工程指示 / 要求簡箋(E.I.)

工程指示編號：EI / 2818 / 21 修改版次：F  
 工程編號：J851 工程名稱：青衣明翹匯  
 工程項目：平台- Window Wall, Aluminium Cladding Feature at Podium 地盤用鐵件  
 收件人：Maggie Lor (羅小姐) 發件人：Yancy Chen 日期：24/02/2021

根據地盤指示，請按附件修改圖紙，其中有 8 張圖紙取消部分燒焊：J851-WW-TJ17, TJ18, TJ19, TJ20, TJ29, TJ30, TJ31, TJ32.

另外 4 張圖紙為加工圖修改：J851-WW-TJ80, TJ85, TJ86, TJ88.

名稱	鐵件加工圖	制圖	WYY	2020.12.03	修改		
材料	詳見加工圖	復核			日期		
顏色	熱浸鍍鋅	批准			圖號	J851-WW-TJ18

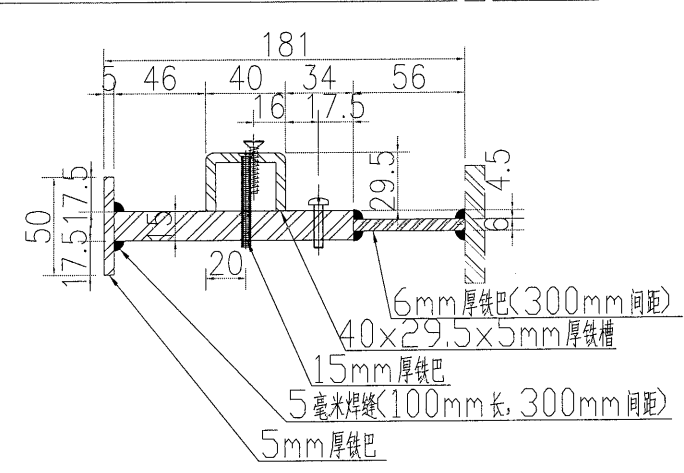
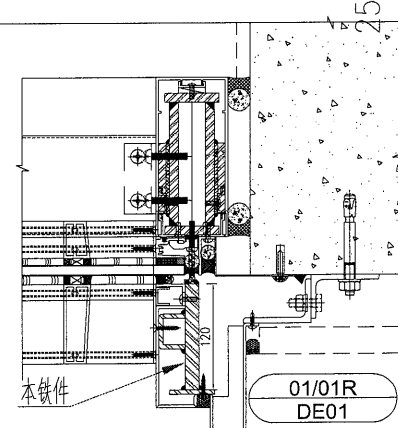
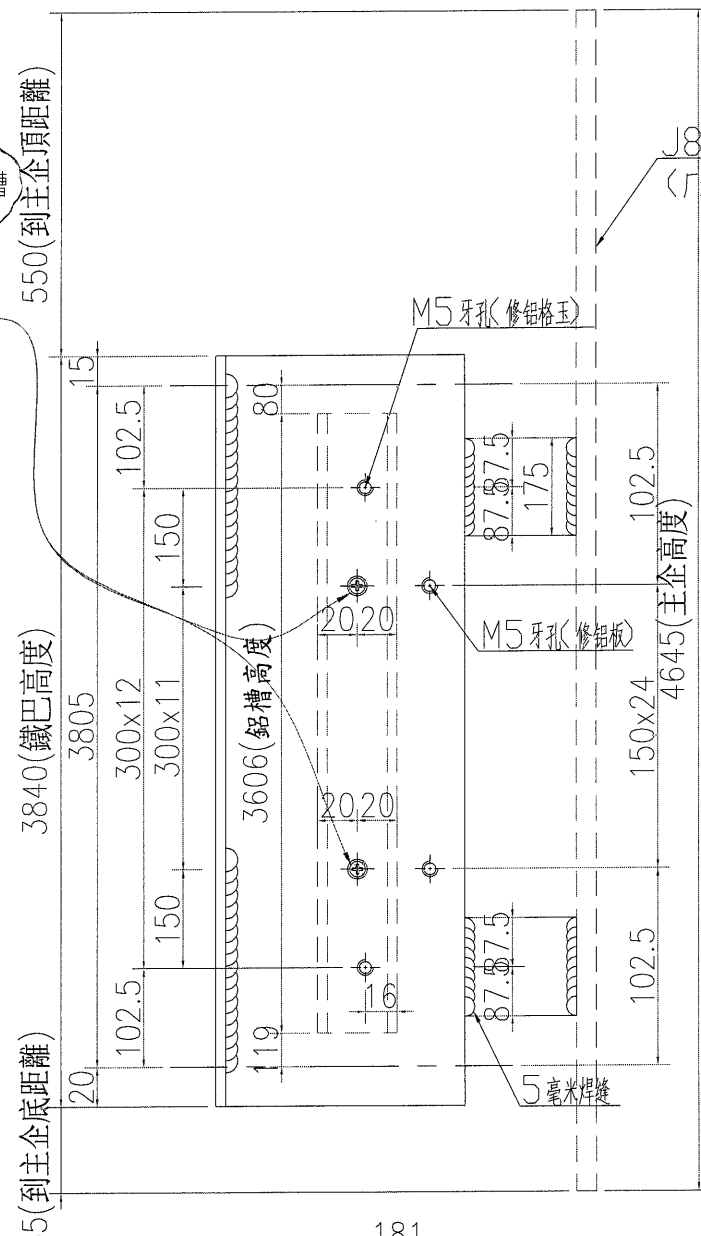
取消15mm厚鐵巴  
和40x29.5x5mm厚鐵槽  
之間的燒焊(改修螺絲固定)

在15mm厚鐵巴  
開M5牙孔(修40x29.5  
x5mm厚鐵槽)  
用M5x50mm長平頭螺絲

名稱	鐵件加工圖	制圖	WYY	2020.12.03	修改		
材料	詳見加工圖	復核			日期		
顏色	熱浸鍍鋅	批准			圖號	J851-WW-TJ19

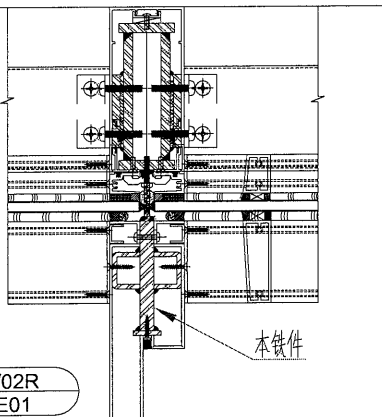
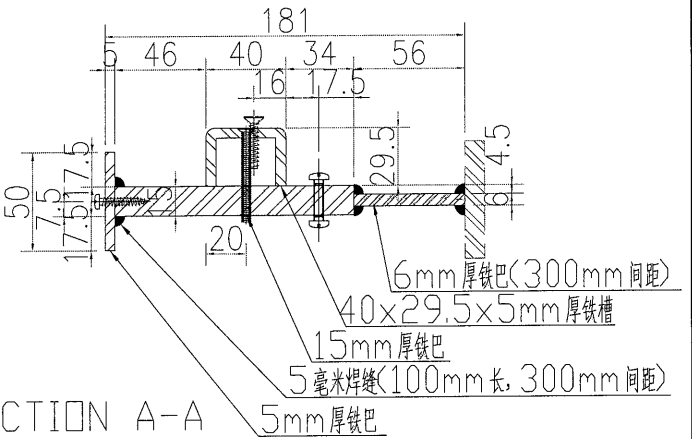
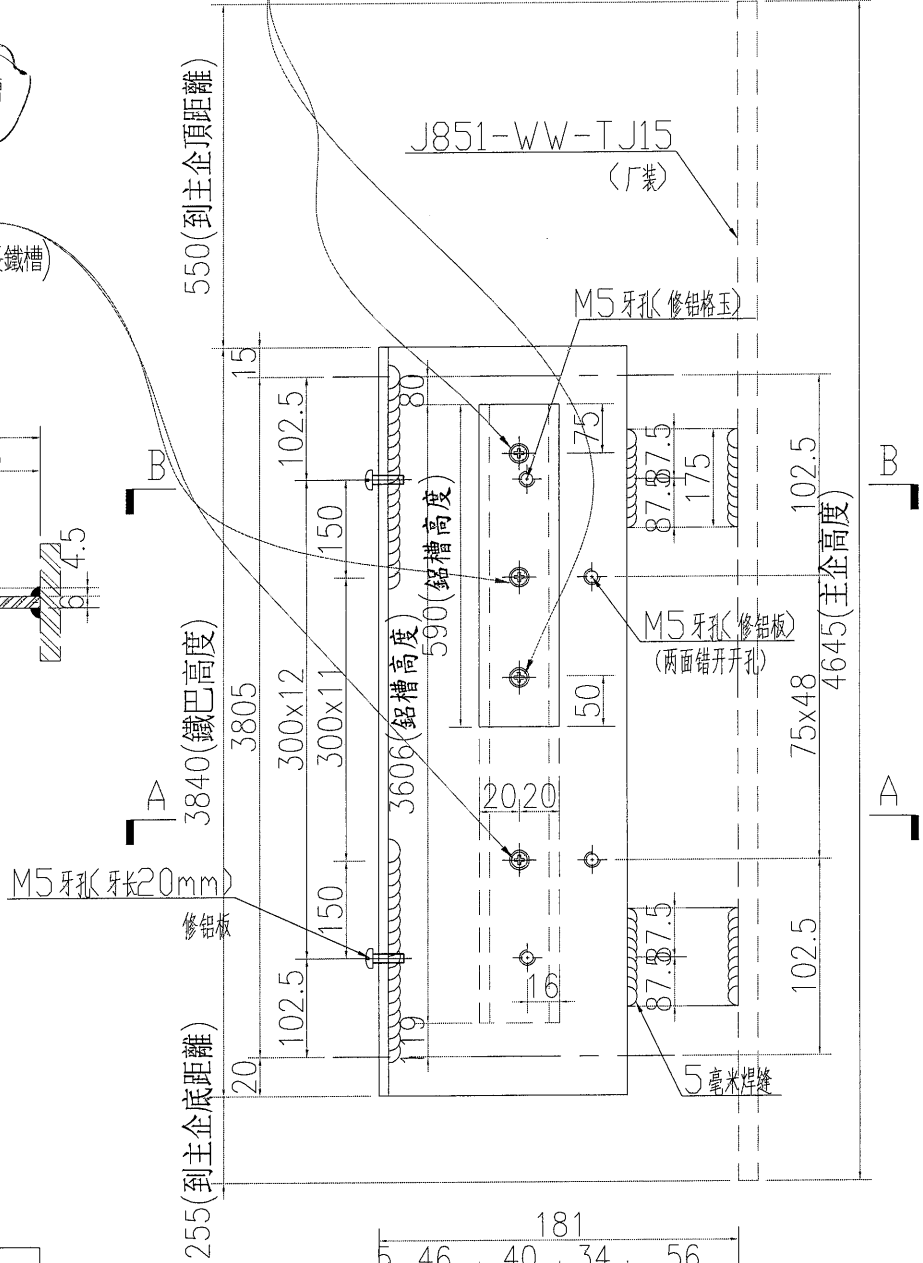
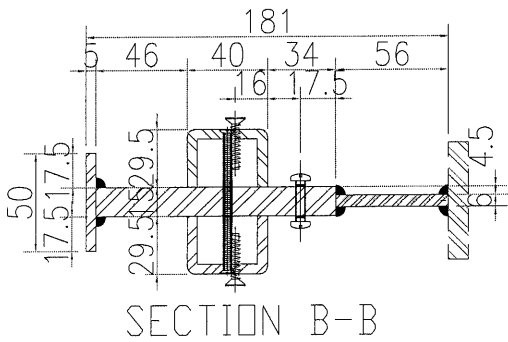
取消15mm厚鐵巴  
和40x29.5x5mm厚鐵槽  
之間的燒焊(改修螺絲固定)

在15mm厚鐵巴  
開M5牙孔(修40x29.5  
x5mm厚鐵槽)(修3606長鐵槽)  
用M5x50mm長平頭螺絲

名稱	鐵件加工圖	制圖	WYY	2020.12.03	修改		
材料	详见加工圖	復核			日期		
顏色	热浸镀锌	批准			圖號	J851-WW-TJ20

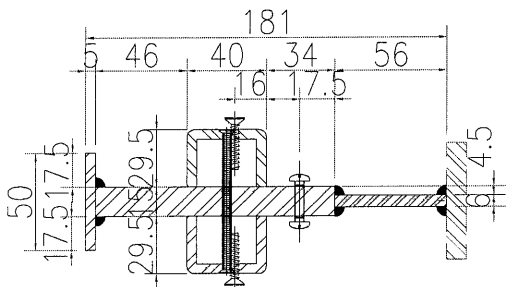
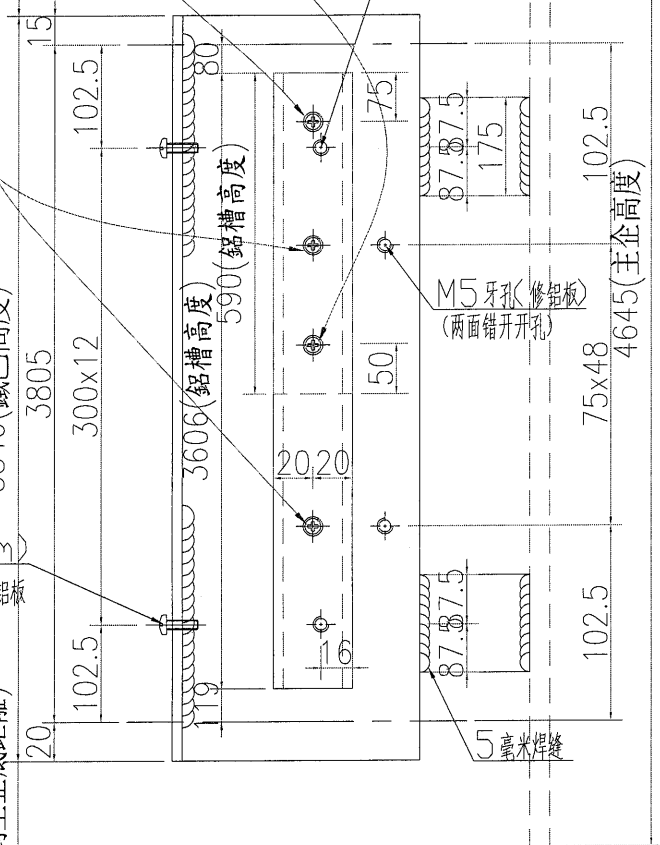
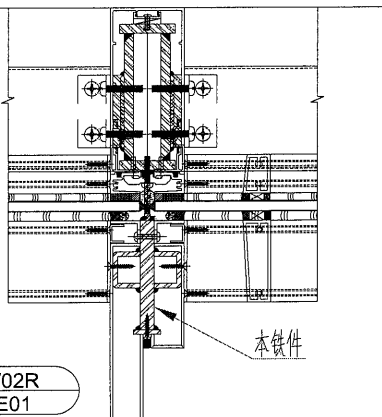
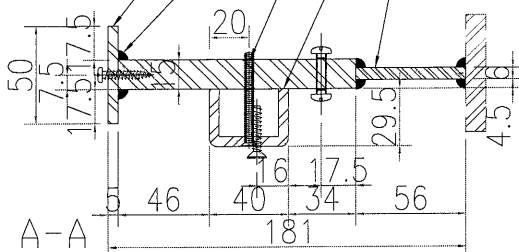
在15mm厚鐵巴  
開M5牙孔(修40x29.5  
x5mm厚鐵槽)(修590長鐵槽)

取消15mm厚鐵巴  
和40x29.5x5mm厚鐵槽  
之間的燒焊(改修螺絲固定)

在15mm厚鐵巴  
開M5牙孔(修40x29.5  
x5mm厚鐵槽)(修3606長鐵槽)  
用M5x50mm長平頭螺絲

名稱	鐵件加工圖	制圖	WY	2020.12.03	修改		
材料	詳見加工圖	復核			日期		
顏色	熱浸鍍鋅	批准			圖號	J851-WW-TJ29

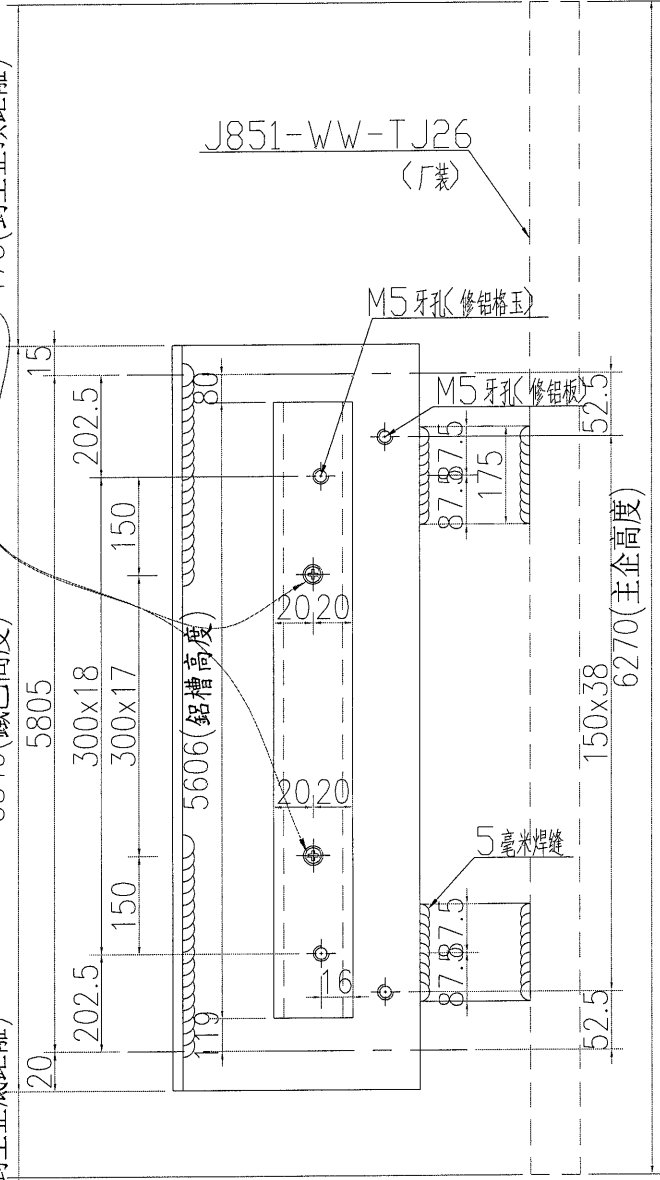
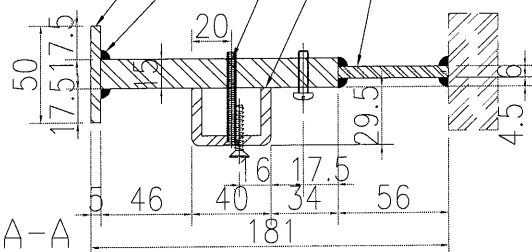
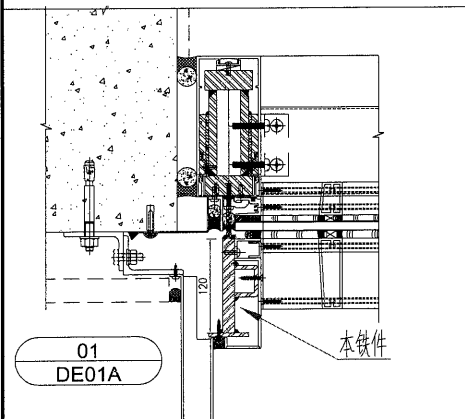
取消15mm厚鐵巴  
和40x29.5x5mm厚鐵槽  
之間的燒焊(改修螺絲固定)

在15mm厚鐵巴  
開M5牙孔(修40x29.5  
x5mm厚鐵槽)  
用M5x50mm長平頭螺絲

名稱	鐵件加工圖	制圖	WYY	2020.12.03	修改		
材料	詳見加工圖	復核			日期		
顏色	熱浸鍍鋅	批准			圖號	J851-WW-TJ31

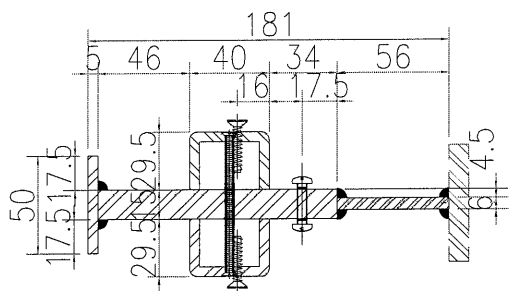
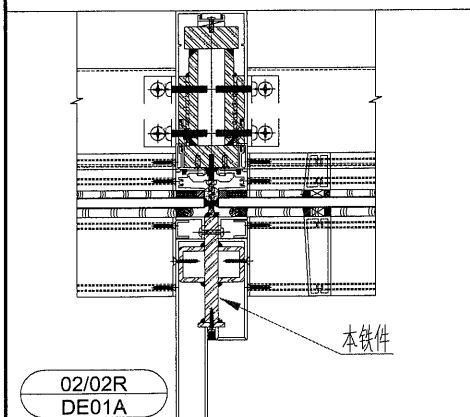
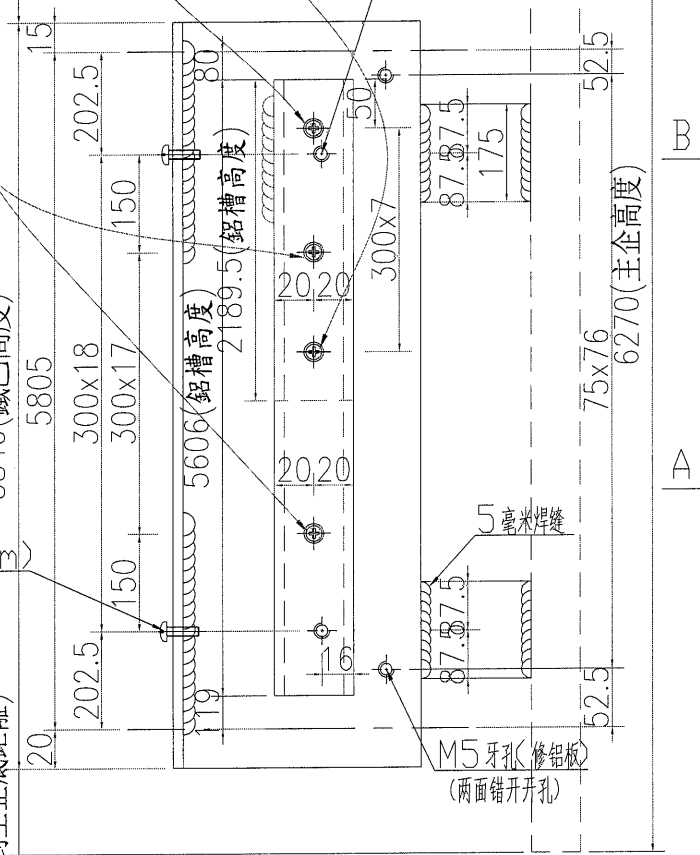
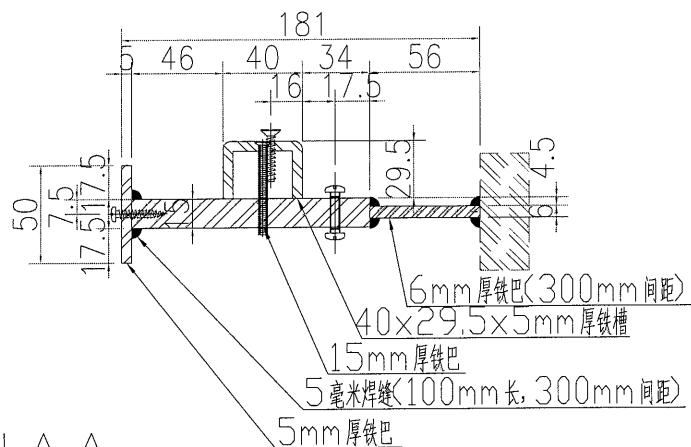
在15mm厚鐵巴  
開M5牙孔(修40x29.5  
x5mm厚鐵槽)(修2189.5長鐵槽)

取消15mm厚鐵巴  
和40x29.5x5mm厚鐵槽  
之間的燒焊(改修螺絲固定)

在15mm厚鐵巴  
開M5牙孔(修40x29.5  
x5mm厚鐵槽)(修5606長鐵槽)  
用M5x50mm長平頭螺絲

名稱	鐵件加工圖	制圖	WYY	2020.12.03	修改		
材料	详见加工圖	復核			日期		
顏色	热浸镀锌	批准			圖號	J851-WW-TJ32

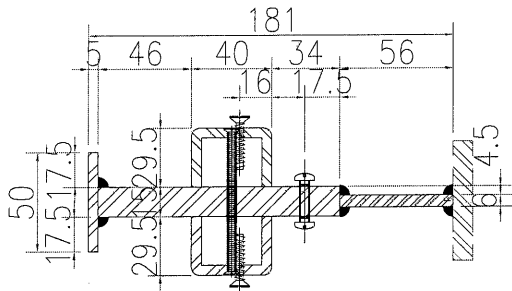
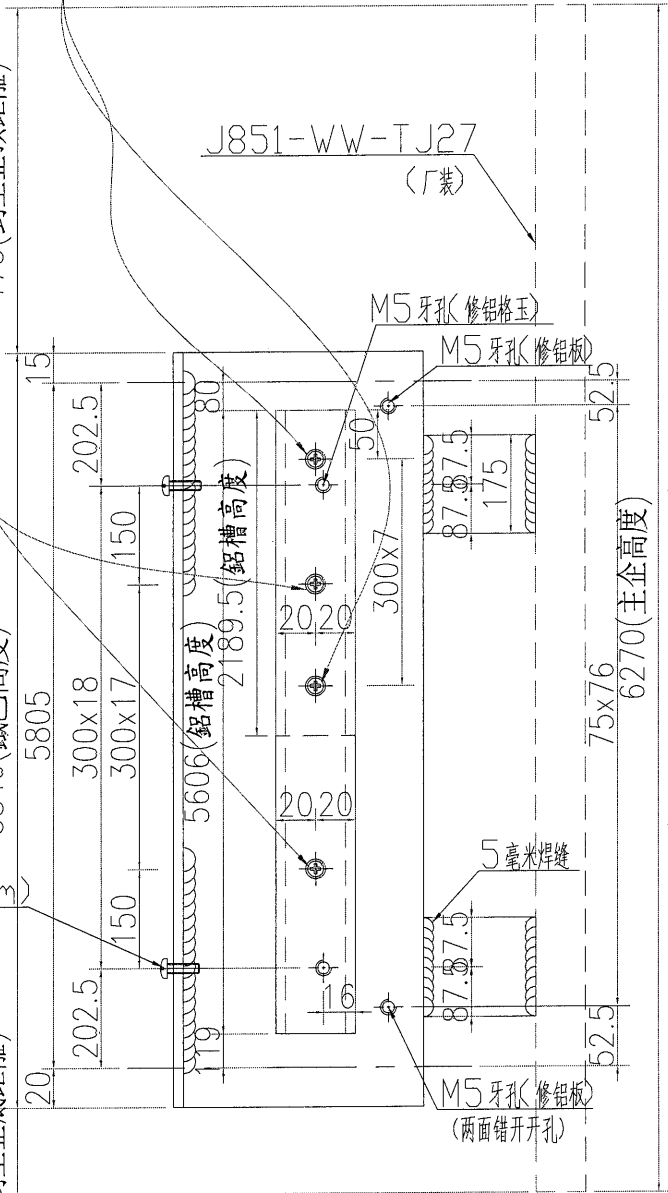
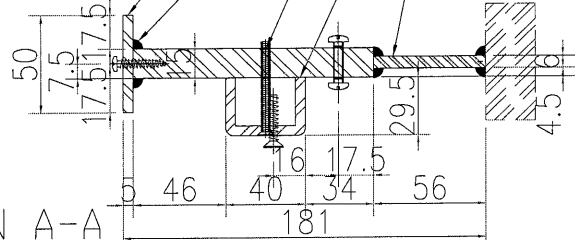
在15mm厚鐵巴  
開M5牙孔(修40x29.5  
x5mm厚鐵槽)(修2189.5長鐵槽)

取消15mm厚鐵巴  
和40x29.5x5mm厚鐵槽  
之間的燒焊(改修螺絲固定)

在15mm厚鐵巴  
開M5牙孔(修40x29.5  
x5mm厚鐵槽)(修5606長鐵槽)  
用M5x50mm長平頭螺絲

名稱	鐵件加工圖	制圖	WYY	2020.12.03	修改	A	B
材料	詳見加工圖	復核			日期	2020.12.23	2021.2.18
顏色	熱浸鍍鋅	批准			圖號	J851-WW-TJ80

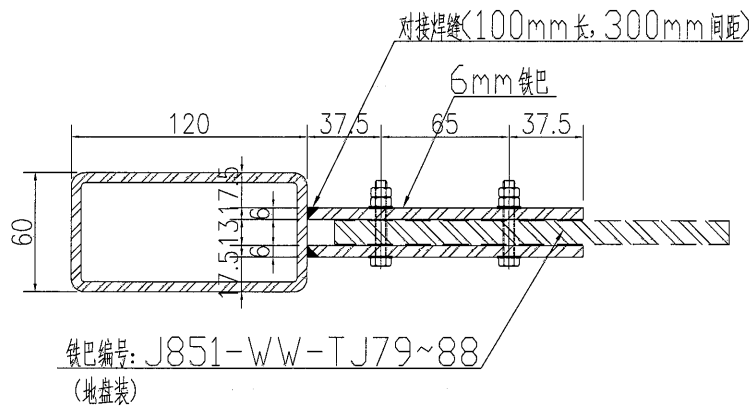
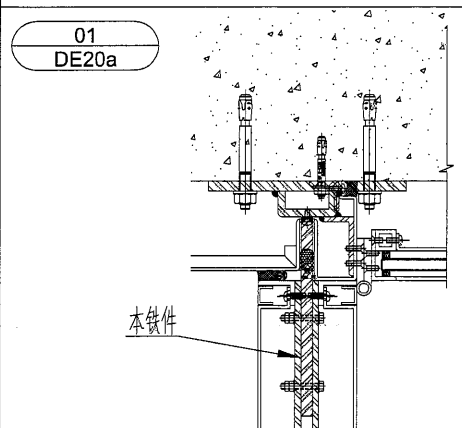
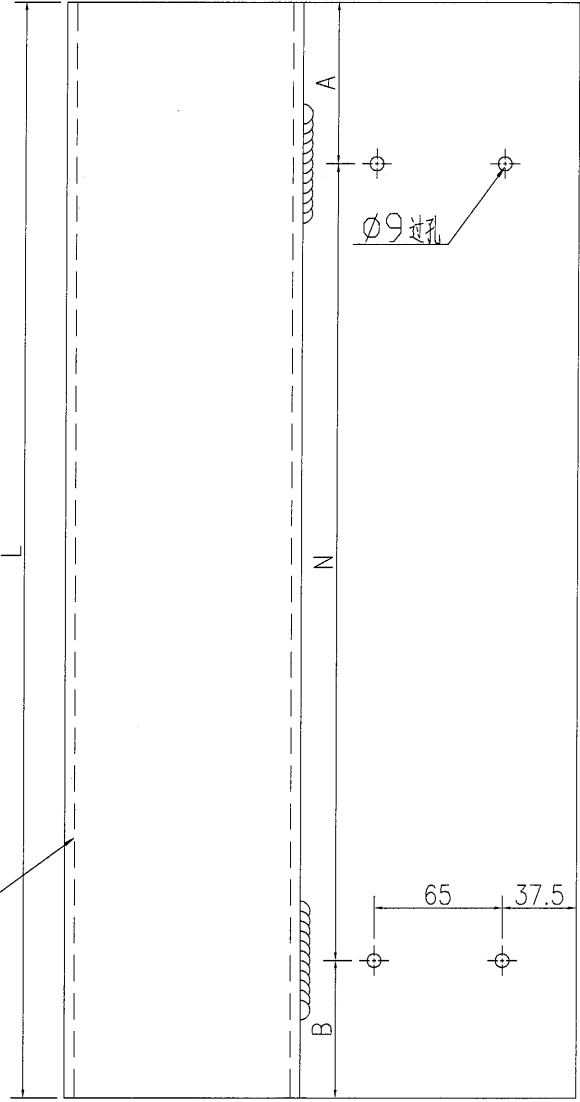
EI2818, 用已加工的鐵件進行修改

名稱	鐵件加工圖	制圖	WYY	2020.12.03	修改	A	
材料	10mm铁巴+12mm铁巴	復核			日期	2021.2.18	
顏色	热浸镀锌+刷沥青油	批准			圖號	J851-WW-TJ85

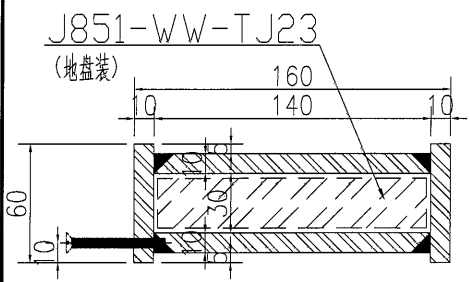
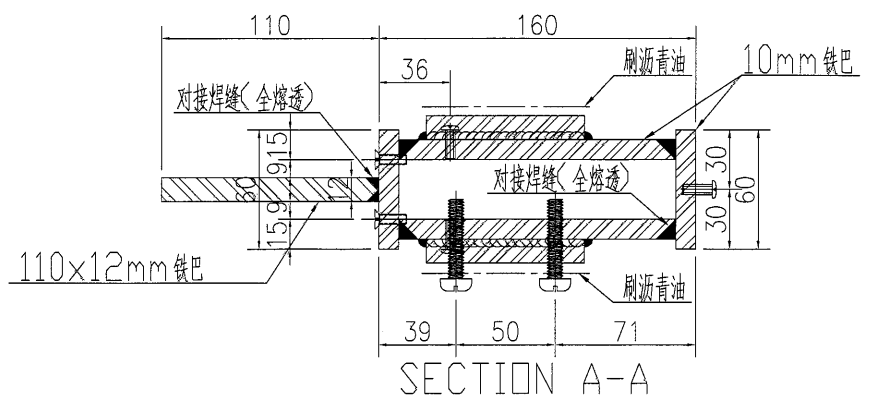
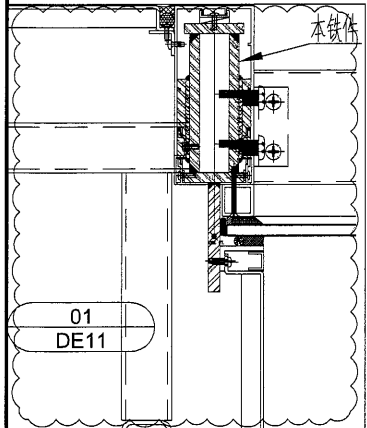
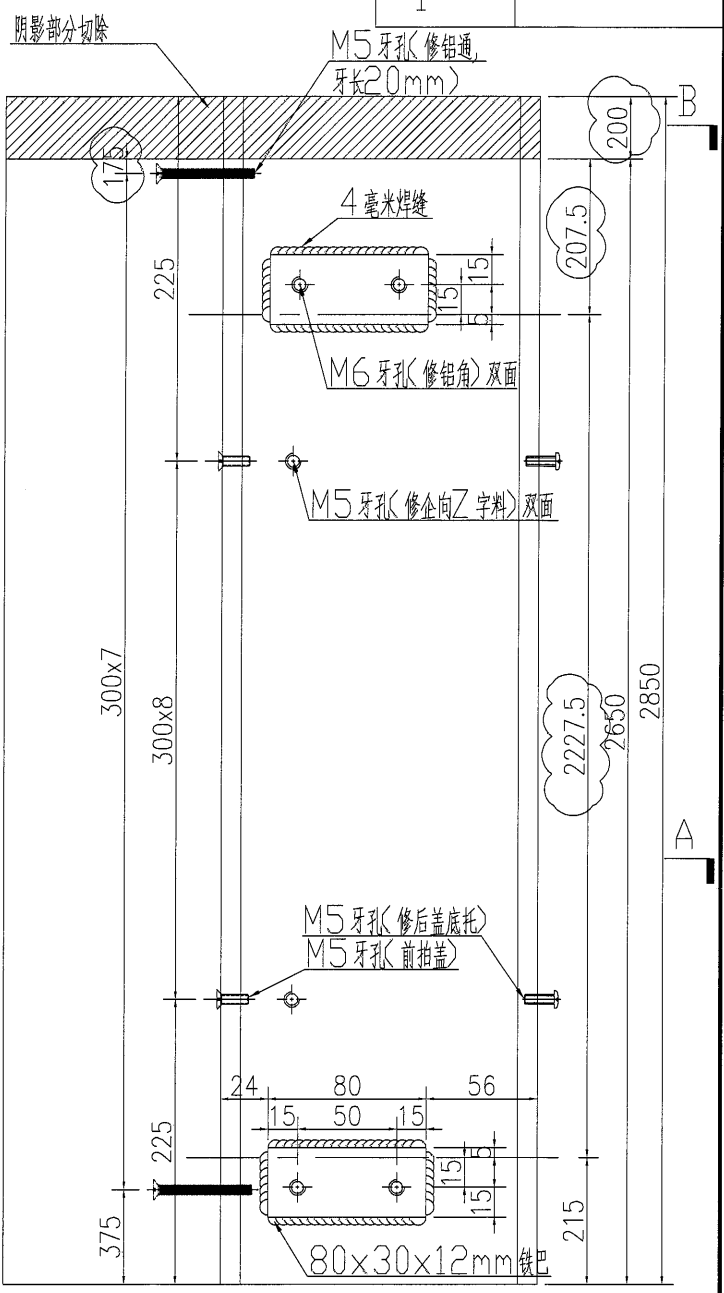
EI2818, 用已加工的铁件进行修改
